Technical *Info*

Hammashihnasarja CT 939 K2/K3 & CT1120K1, esimerkkinä:
VW / Audi 2,5 TDI 5-syl.

Kuva 2
Asennuspaikka

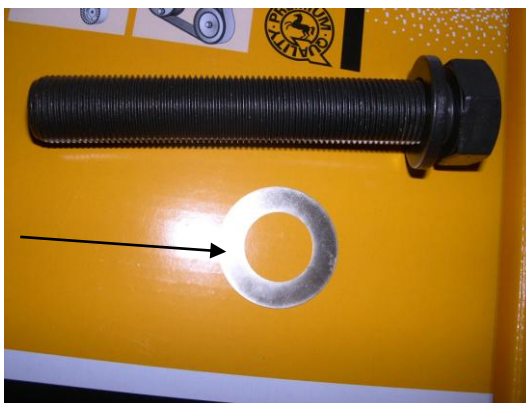
Hammashihnasarja sisältää uutena varustuksena ohuen aluslaatan (timanttipäälysteinen), jota ajoneuvossa ei aikaisemmin ollut.

VW-/Audi-luettelon mukaisesti tämä erikoislaatta (4) on asennettava kampiakselin käyttöpyörän (3) ja vääntövarähtelynvaimentimen (5) väliin. Tämä parantaa kitkakerrointa.
